文書番号：C-357
株式会社マコメ研究所

HH-400 生産終了および代替製品のお知らせ

取り付け時の相違点

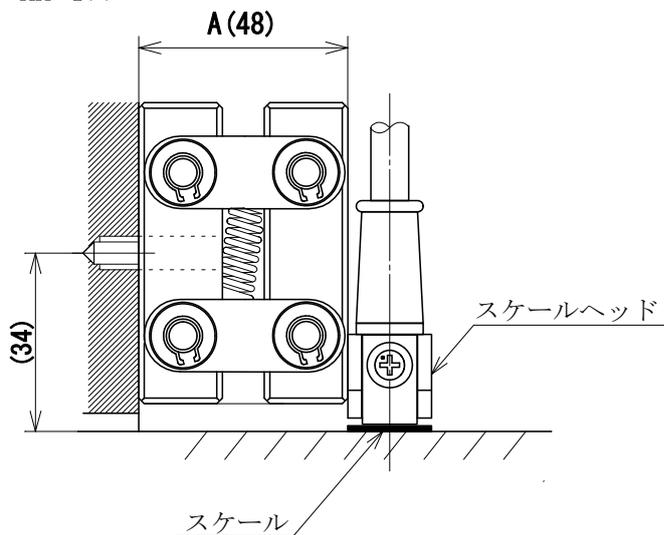
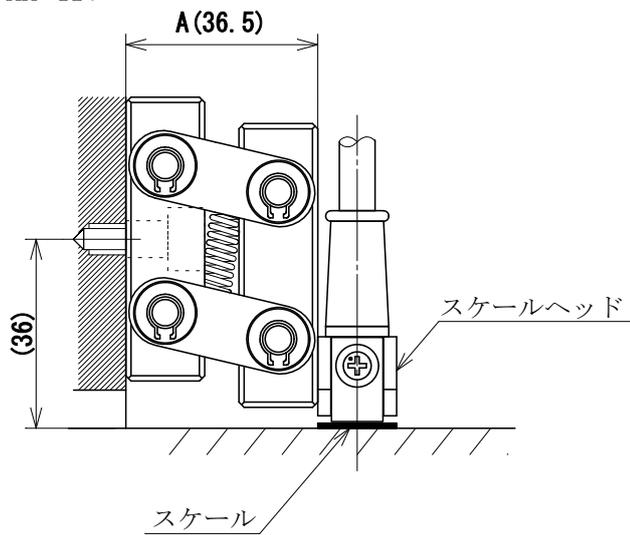
HH-410 は外形が異なるため、下図 A の寸法が変わります。HH-410 に置き換えする際は、HH-400 の A 寸法を確認後、取り付け位置の調整をお願いします。

下図の () 内の数値は取り付け推奨参照値になります。
